改善箇所説明図

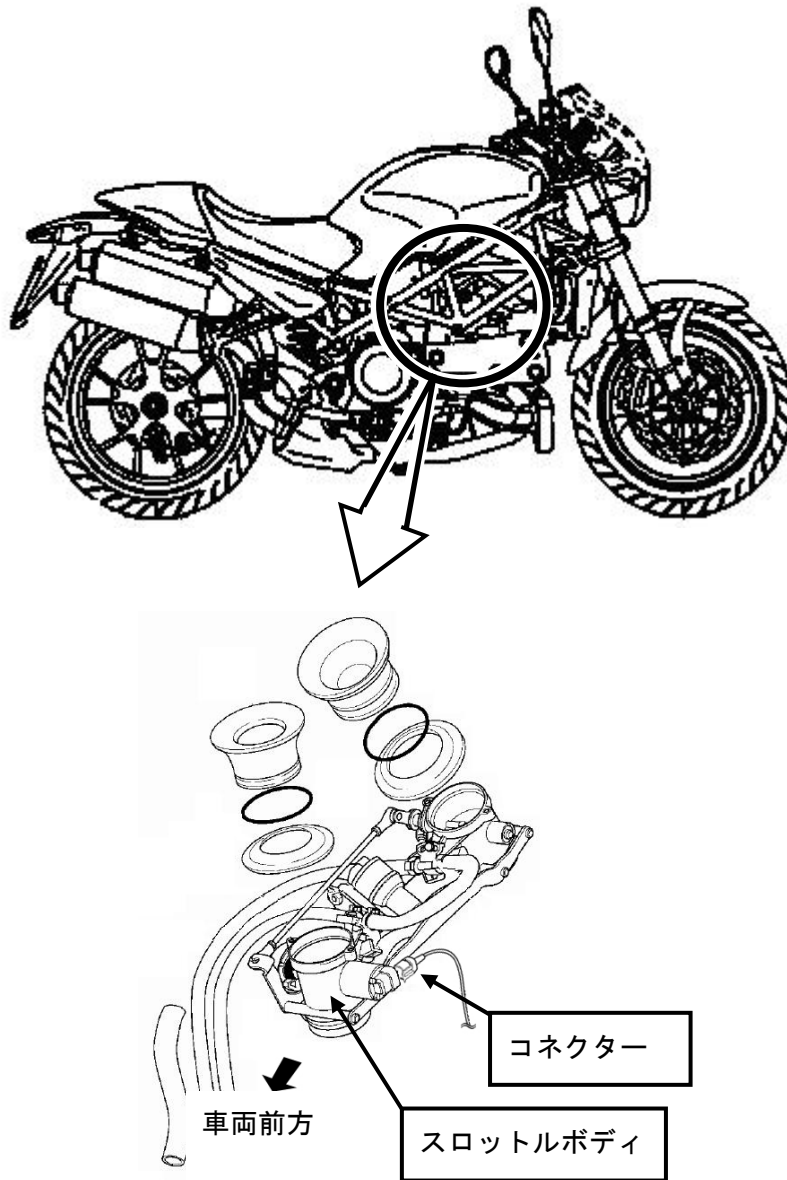
基準不適合箇所

スロットルポジションセンサーのコネクタの防水構造が不適切なため、コネクタ内部に水が浸入し、端子が腐食するものがある。そのため、そのまま使用を続けると、端子間が接触不良となり、スロットルポジションセンサーが正常に機能せず、エンジン不調となり、最悪の場合、エンストし、再始動できなくなるおそれがある。

改善の内容

全車両、当該コネクタを点検し、端子に腐食のないものはコネクタの防水処理を行なう。また、端子が腐食している場合は、当該コネクタおよびスロットルボディを新品と交換し、コネクタの防水処理を行う。
